**CCR-VIA -- COMITATO DI COORDINAMENTO REGIONALE PER LA
VALUTAZIONE D'IMPATTO AMBIENTALE**

Giudizio n° 3064 del 11/07/2019

Oggetto Nuova discarica di rifiuti non pericolosi

Valutazione di Impatto Ambientale
Cupello Ambiente
Nuova discarica per rifiuti non pericolosi

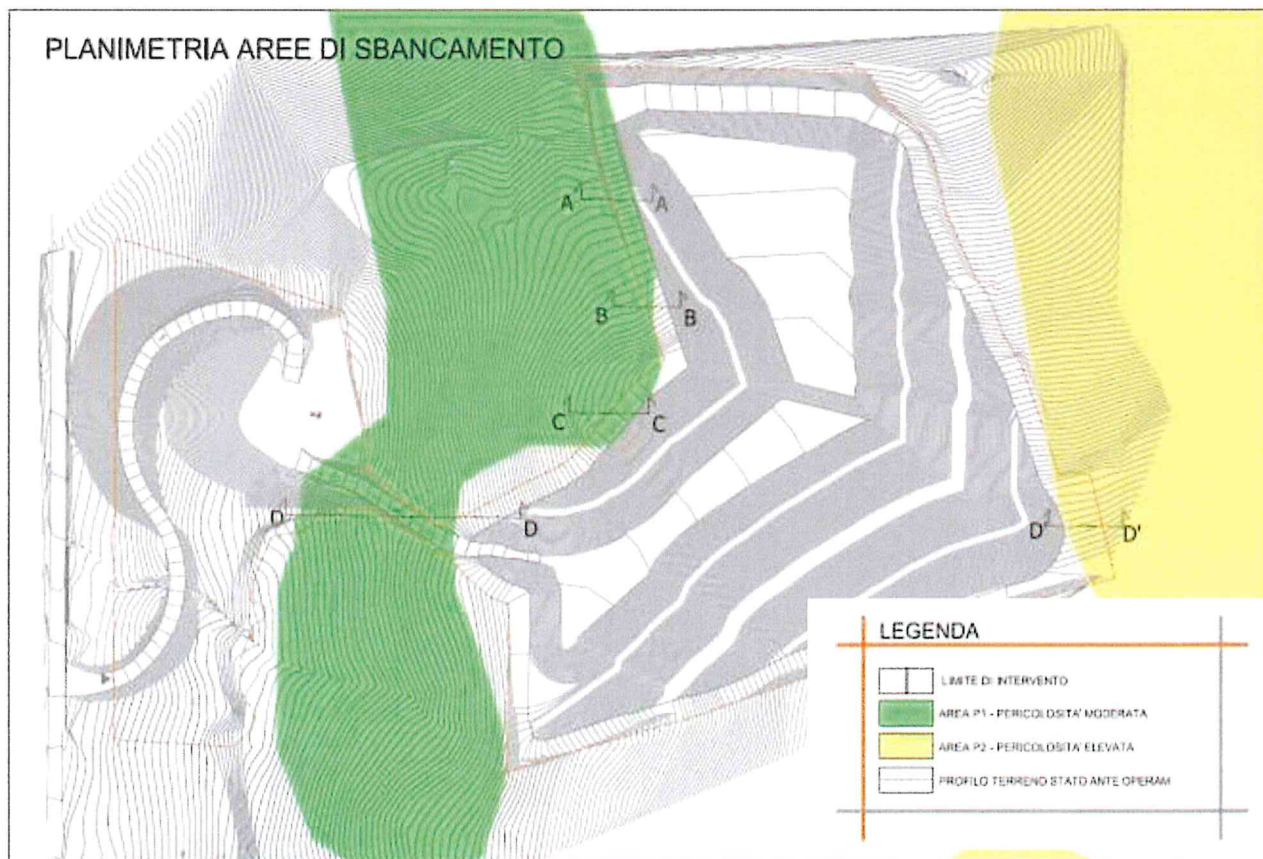
5. Produrre elaborati grafici di dettaglio dello sbancamento previsto nell'area di progetto anche con la sovrapposizione con le aree P1 e P2 del PAI

Come si evince dall'elaborato grafico INT.2.1.1. "Planimetria movimenti terra", rev. marzo 2018, le aree di progetto interessate dalle opere di sbancamento e ricadenti in area P2 – pericolosità elevata sono quelle poste nel lato Sud-Est dell'area di intervento, interessate dalla sola sezione D-D (estremità destra).

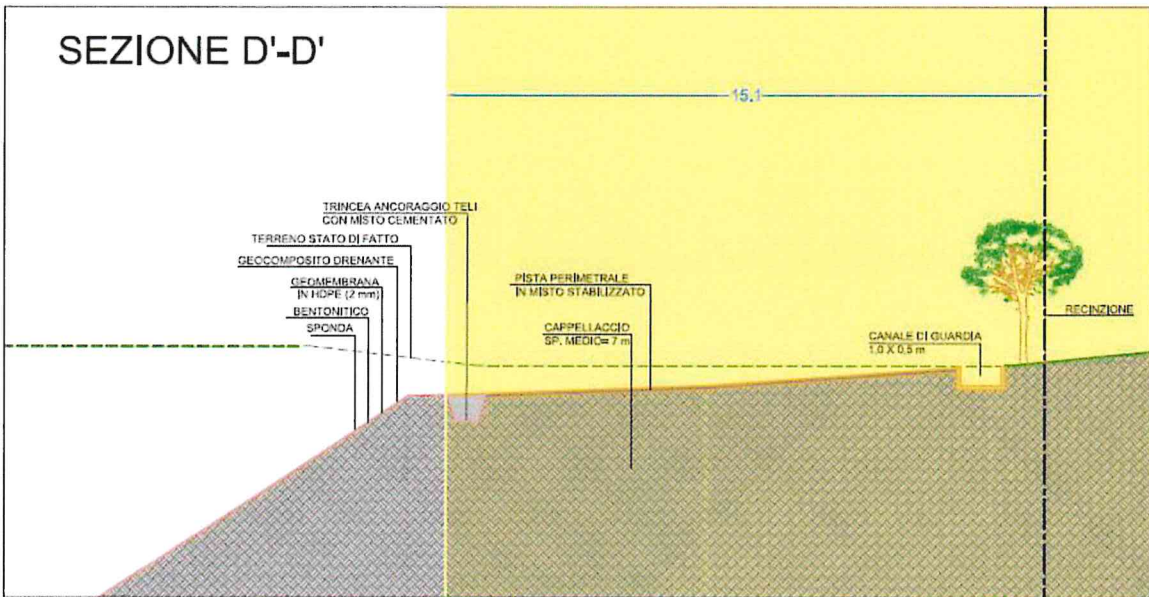
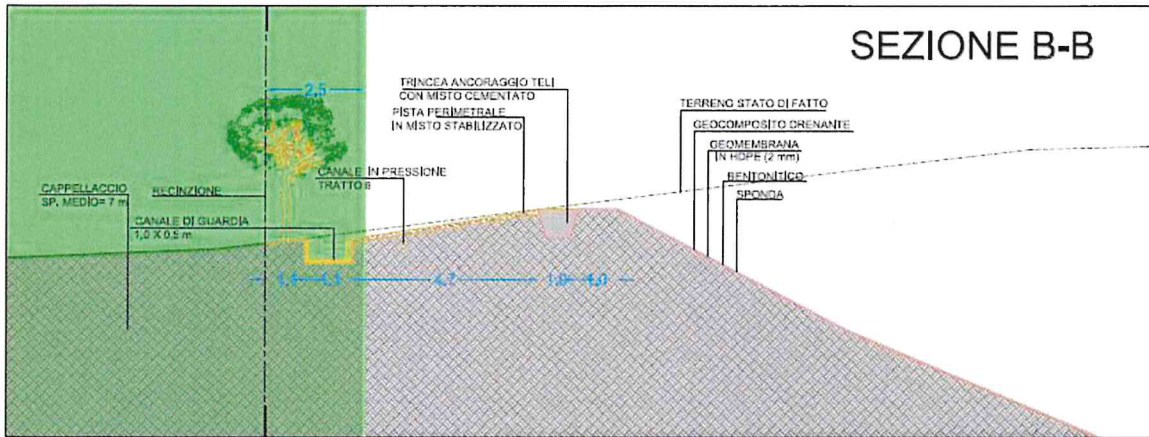
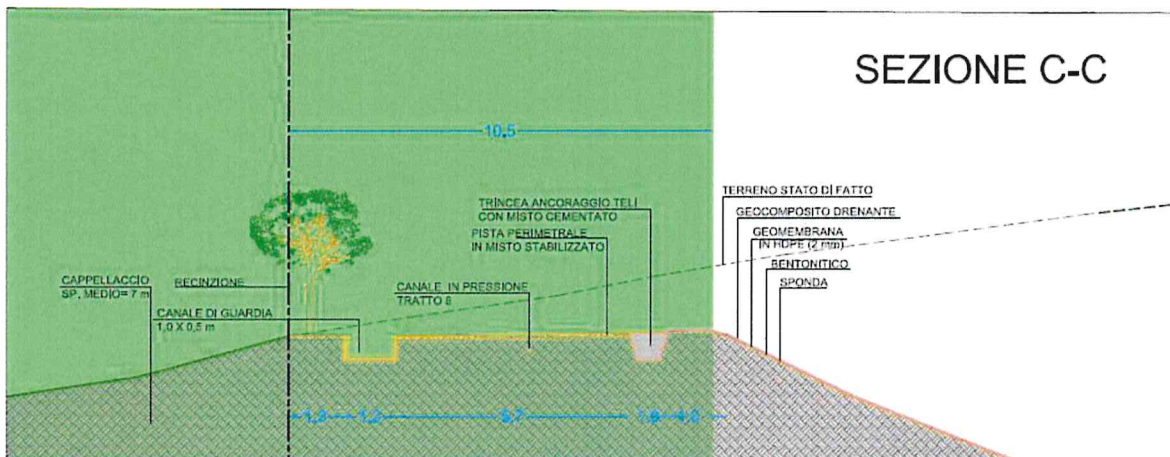
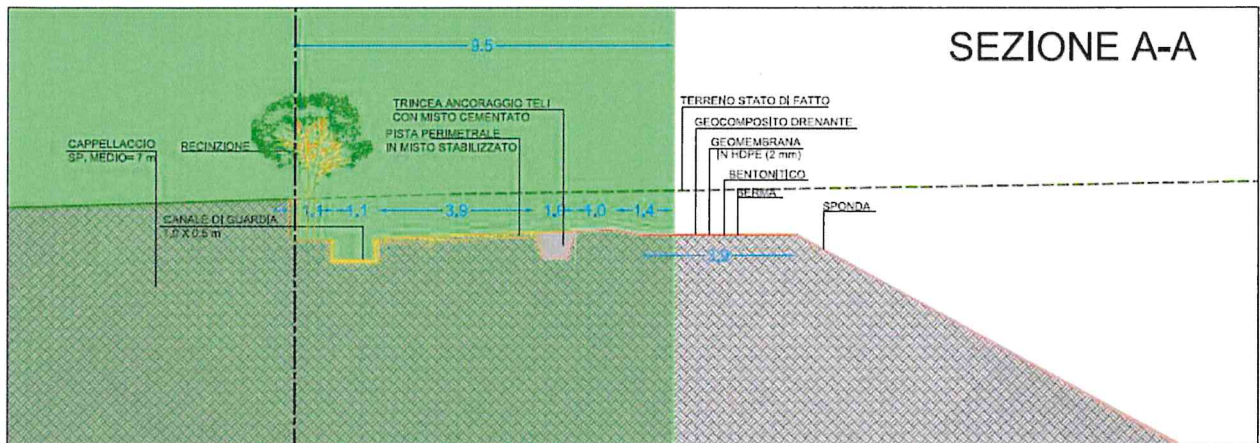
Le aree di progetto interessate dalle opere di sbancamento e ricadenti in area P1 – pericolosità moderata sono quelle poste sul lato Ovest dell'area di intervento dell'invaso di discarica, interessate dalle sezioni A-A (parte sinistra), B-B (parte sinistra), C-C (parte sinistra) e D-D (parte sinistra).

Come si evince dagli elaborati grafici di dettaglio, la progettazione ha previsto la realizzazione in area P2 – pericolosità elevata di sistemi di raccolta e smaltimento delle acque, con attenuazione della capacità erosiva delle acque piovane e conseguente riduzione del rischio dell'intera fascia di versante sottesa dall'impianto stesso, oltre ad opere quali recinzione, fascia perimetrale verde, pista perimetrale e trincea ancoraggio teli.

L'invaso di discarica non è ricompreso nell'area P2 – pericolosità elevata. Analogamente, la progettazione ha previsto la realizzazione in area P1 – pericolosità moderata di sistemi di raccolta e smaltimento delle acque, con attenuazione della capacità erosiva delle acque piovane e conseguente riduzione del rischio dell'intera fascia di versante sottesa dall'impianto stesso, oltre ad opere quali recinzione, fascia perimetrale verde, pista perimetrale e trincea ancoraggio teli.
